Memorandum

Datum 20-11-2024
Aan Statencommissie Mobiliteit en Milieu
Van Gedeputeerde Mobiliteit
Onderwerp Weerlegging onjuistheden Kamerbrief Alternatief Ring Utrecht

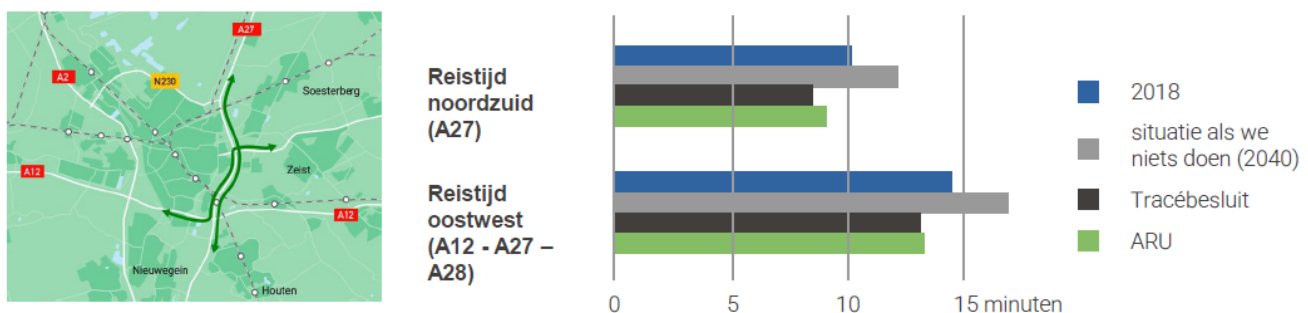
In de samenvattende verschildtabel bij de brief aan de Tweede Kamer over de beoordeling van het alternatief staan onderstaande bevindingen:

- Capaciteit hoofdwegennet wordt bij ARU vergroot, maar minder dan bij het TB;
- ARU faciliteert minder verkeer op hoofdwegennet dan TB;
- Minder goede doorstroming hoofdwegennet bij ARU dan bij TB;
- Minder grote verbetering reistijden en reistijdboten bij ARU dan bij TB;
- Minder reductie op het onderliggend wegennet bij ARU dan bij het TB, met name op de Waterlinieweg.

De vergelijking tussen TB en ARU dient dus inclusief vraagbeïnvloedingsmaatregelen gemaakt te worden. De provincie en gemeenten rondom Utrecht zetten hier ook al jaren op in. Voor wat betreft bovenstaande bevindingen blijkt dan:

- Bevinding a en b zijn correct, maar onvolledig, het is ook de bedoeling van ARU te sturen op de hoeveelheid autoverkeer door alternatieven aan te bieden;
- Bevinding c en d zijn correct, maar verschillen zijn minimaal: de doorstroming en reistijdverbetering is bij het 'beleidsrijke' ARU slechts beperkt minder dan bij het TB: qua reistijden liggen de reistijden minder dan een minuut uit elkaar;

- Bevinding e is incorrect: ARU zorgt juist voor méér reductie op het onderliggend wegennet dan het TB.

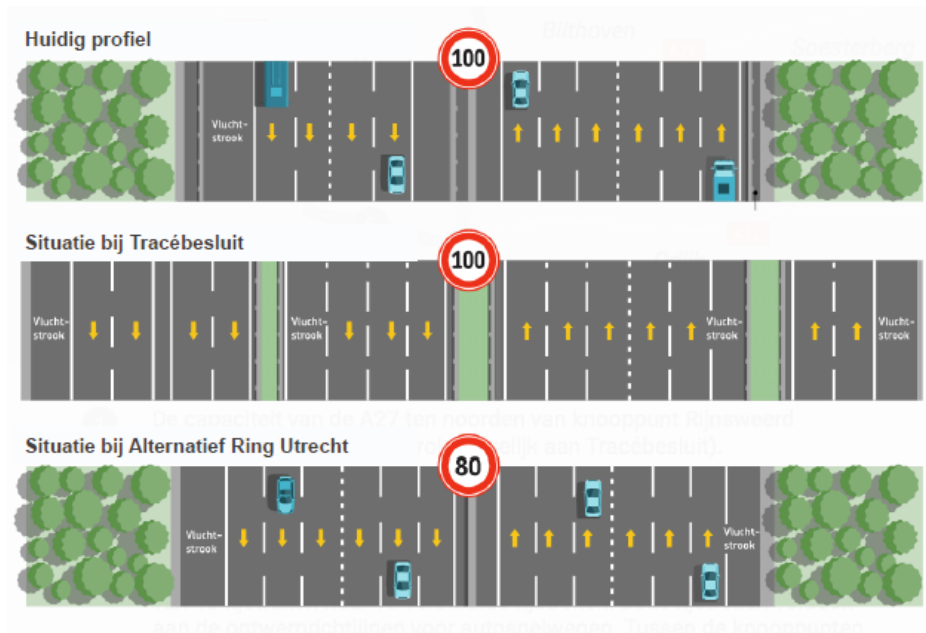
In de brief aan de Tweede Kamer stelt de minister "Het ontwerp voor de weg is op dit moment logischerwijs nog niet ver uitgewerkt. De kosten van het alternatief (wegontwerp en aanvullende maatregelen) zijn daardoor nog niet goed te beoordelen. "

We hebben door Arcadis een kostenraming laten maken voor zowel het ARU als het TB. Waarbij Arcadis, een bureau dat ook in opdracht van het Rijk aan diverse grote infrastructurele projecten werkt, met dezelfde uitgangspunten heeft gerekend als bij het TB. Dit is op basis van publiekelijk beschikbare informatie gebeurd. Door deze aanpak zijn de kosten van het TB en het ARU wel degelijk te vergelijken.

Uit de berekening blijkt dat het ARU goedkoper is dan het TB. Het ARU is geraamd op ca. 1,6 miljard euro (+/- 30%). De kosten voor het TB komen uit op 2,1 miljard euro. Dat het TB duurder dan het budget dan het Rijk hiervoor heeft gereserveerd (€ 1,725 mld.) komt deels omdat er grote inflatie is in bouwkosten en materialen. Daarbij komt dat de risico's bij het TB omvangrijker en ingrijpender zijn. Het TB kent een groot risico op het scheuren van het folie aan de zuidzijde van de bak door de werkzaamheden. Om dit te vermijden is in het TB een systeem van ruim 60 meter diepe schermwanden opgenomen om het grondwater te reguleren. Deze diepe schermwanden moeten onder meer onder twee spoorviaducten door worden aangebracht. Deze technische uitvoeringsrisico's zijn bij het ARU niet aanwezig.
